ZMĚNOVÝ LIST	043NZ
--------------	-------

Dopočet množství vytěžené zeminy v kolektoru, včetně záměny zásypaného mat

Stavba:	Náhradní zdroj elektrické energie – nemocnice Jičín		
Objekt:	SO.03.01 - STAVEBNÍ ČÁST		
Předkládá:	Geosan Group a.s.	Datum:	30.09.2022

ZMĚNOVÝ LIST

Nástupní schodišťové rameno RD 1 (1np, 2np, 3np)

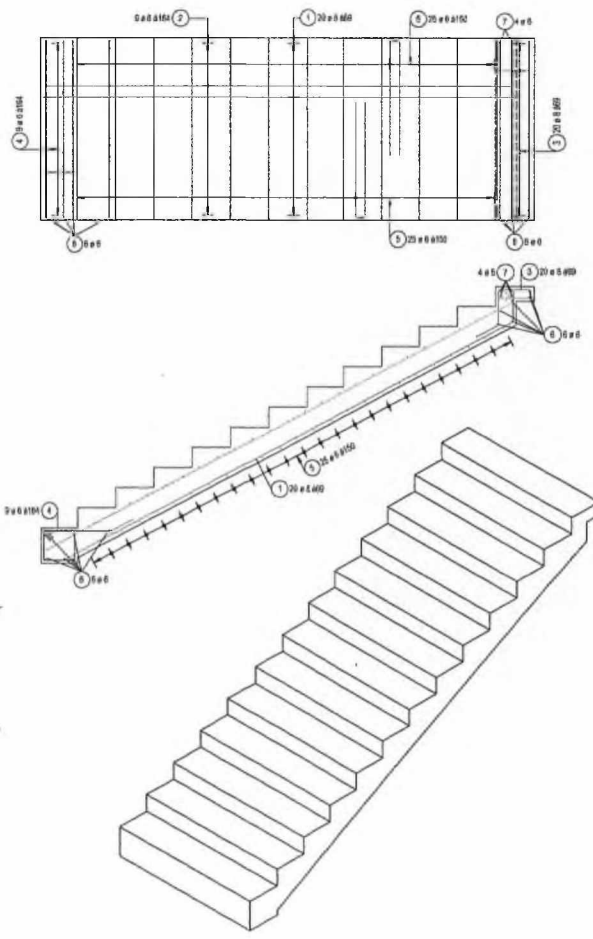
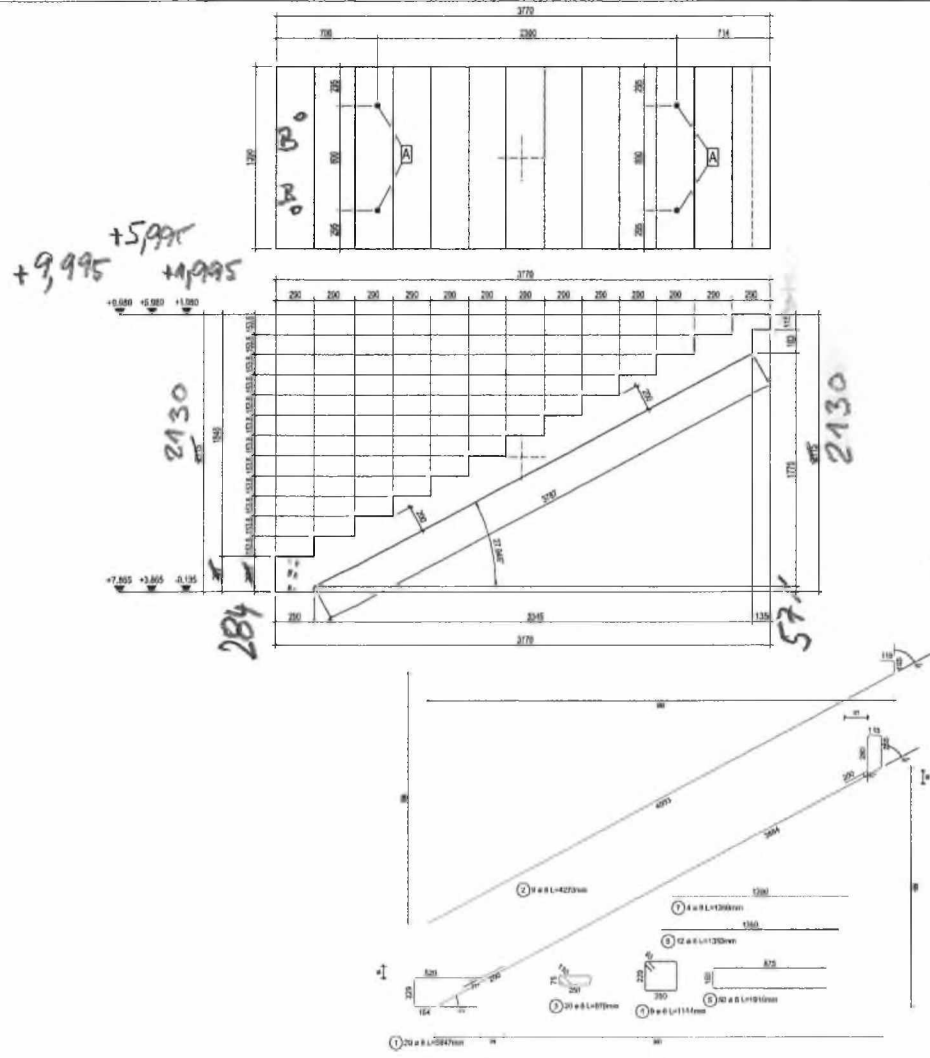
Dokumentace je odlišná od námi zpracované projektové dokumentace pro provedení stavby, kdy bylo uvažováno s monolitickým schodištěm.

Po prostudování předložených podkladů konstatujeme, že tvary schodišť odpovídají zpracované DPS, výše uvedená dokumentace nemá vliv na výslednou kvalitu díla. Je, ale nutné dále koordinovat se zpracovatelem dílenské dokumentace železobetonových monolitických konstrukcí tvary a připravenost pro osazení schodišťových ramen.

AD Kania a.s. po prostudování předložených podkladů souhlasí s předloženou realizační(dílenskou) dokumentací.

VZOROVÝ ŘEZ 1:100

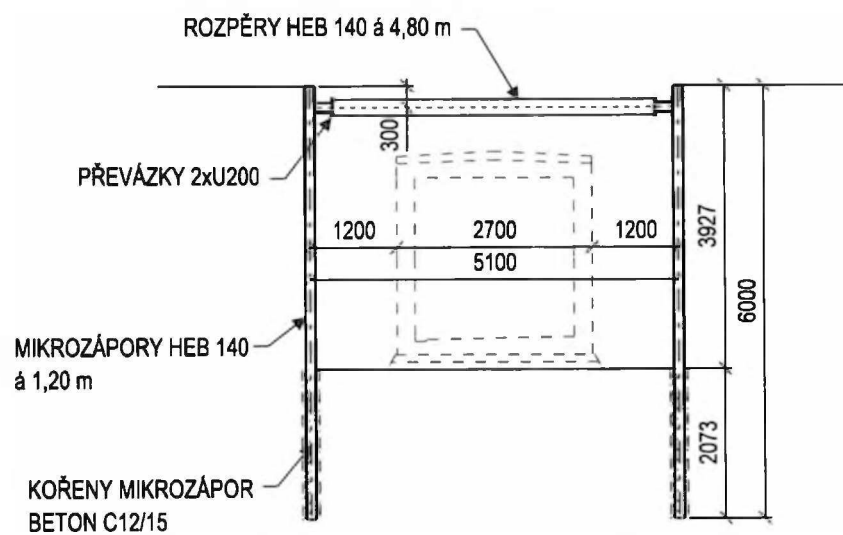
1.2 Popis nového řešení:
Dopočet vytěžené zeminy z kolektoru, která nebyla řešena v ZL 29. Včetně výměny zásypaného materiálu za vhodný.

Při úpravě ZL 029 došlo k úpravě rozsahu zajištění jámy pro nový kolektor, ale nebyl řešen výkop zeminy z kolektoru. Zemina určená pro zpětný zásep je dle přiloženého geotechnického posudku nevhodná pro uložení do zásepů se ztuhnutím.

VZOROVÝ ŘEZ 1:100

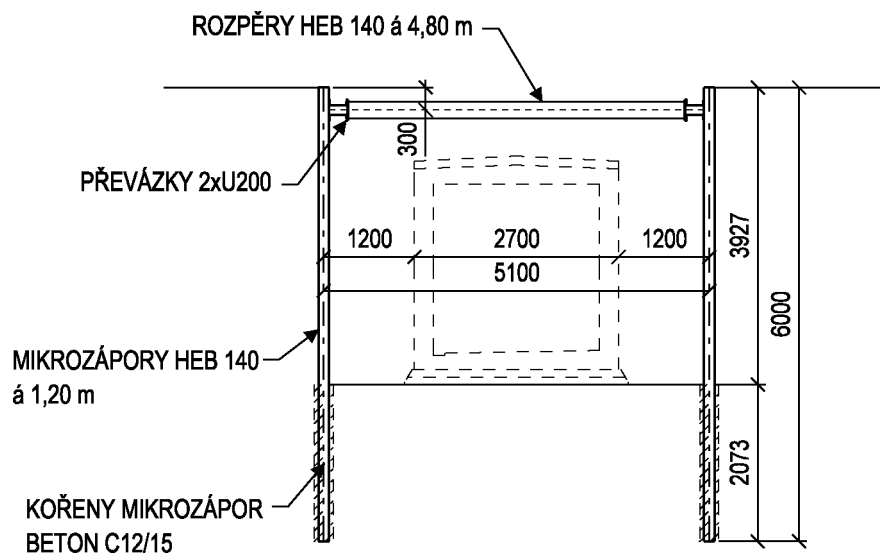
Dopočet vytěžené výkopové zeminy z kolektoru na základě změnového listu ZL 017 záporové pažení, který výkop zeminy neřešil. Záměna zásypové zeminy za vhodnou.

Dopočet vykopané zeminy, která nebyla v ZL 017 řešena, bylo zde řešena jen změna v zajištění výkopu.

Zemina určená pro zpětný zásyp je dle přiloženého geotechnického posudku a dle skutečných podmínek na stavbě nehodná pro uložení do zásypů se zhutněním. Z tohoto důvodu je nutno použít na zpětné zásypy vhodný materiál, který je nutno dovést na stavbu. Přebytková zemina bude odvezena na skládku.

Označení v situaci

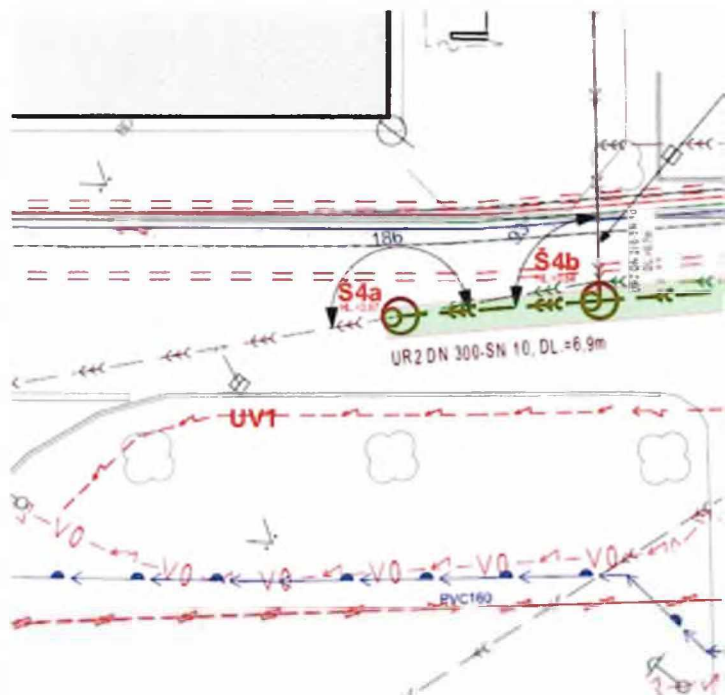
Provedení přeložky kanalizace z důvodu střetu s novým kolektorem a zajištěním výkopu.

Při změně zajištění výkopu dle požadavku zhotovitele, pro nový kolektor mezi pavilonem ředitelství a PIO, doško ke kolizi se stávající kanalizací a zjištěním, že nelze provést požadované šachty, které zasahují do kolektoru. Proto bylo přistoupeno k přeložce kanalizace včetně navazujících napojení a lapolů.

Situace TS - umístění Transformátoru 1600 kVA

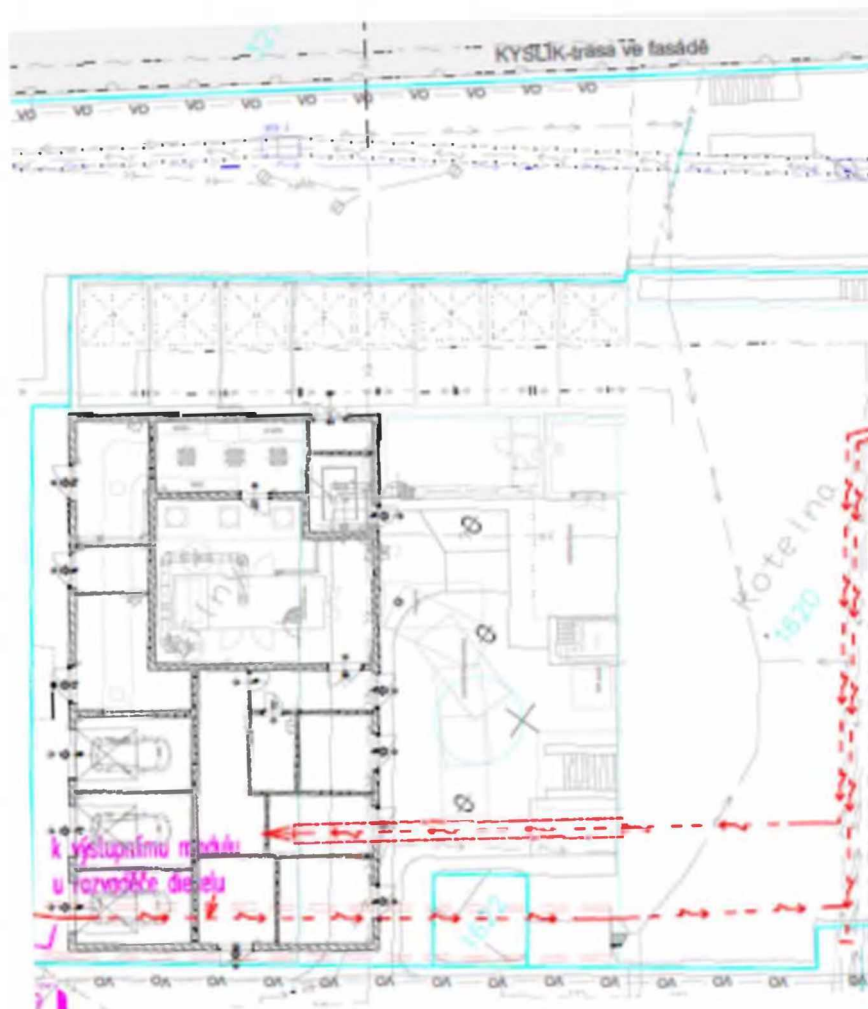
Typ		OTC1600B10	Výkon	kVA	1 600	Vyšší napětí	V	10 000	Odbočky u vyššího napětí	%	±2x2,5	Nižší napětí	V	400	Izolační hladiny (Um/AC/BIL)	kV	12/28/75; 1,1/3/-	Frekvence	Hz	50	Skupina zapojení		Dyn1	Chlazení		ONAN	Napětí nakrátko	%	6	Ztráty naprázdno	W	1 080	Ztráty nakrátko při 75 °C	W	12 520	Akustický tlak	dB		Rozměry:			Délka cca.	mm	1 900	Šířka cca.	mm	1 200	Výška cca.	mm	2 200	Kolečka střed-střed	mm	820	Hmotnost cca.	kg	4 300	Z toho hmotnost oleje	kg	900
Typ		OTC1600B10																																																													
Výkon	kVA	1 600																																																													
Vyšší napětí	V	10 000																																																													
Odbočky u vyššího napětí	%	±2x2,5																																																													
Nižší napětí	V	400																																																													
Izolační hladiny (Um/AC/BIL)	kV	12/28/75; 1,1/3/-																																																													
Frekvence	Hz	50																																																													
Skupina zapojení		Dyn1																																																													
Chlazení		ONAN																																																													
Napětí nakrátko	%	6																																																													
Ztráty naprázdno	W	1 080																																																													
Ztráty nakrátko při 75 °C	W	12 520																																																													
Akustický tlak	dB																																																														
Rozměry:																																																															
Délka cca.	mm	1 900																																																													
Šířka cca.	mm	1 200																																																													
Výška cca.	mm	2 200																																																													
Kolečka střed-střed	mm	820																																																													
Hmotnost cca.	kg	4 300																																																													
Z toho hmotnost oleje	kg	900																																																													
	Tolerance ztrát dle EU č. 548/2014
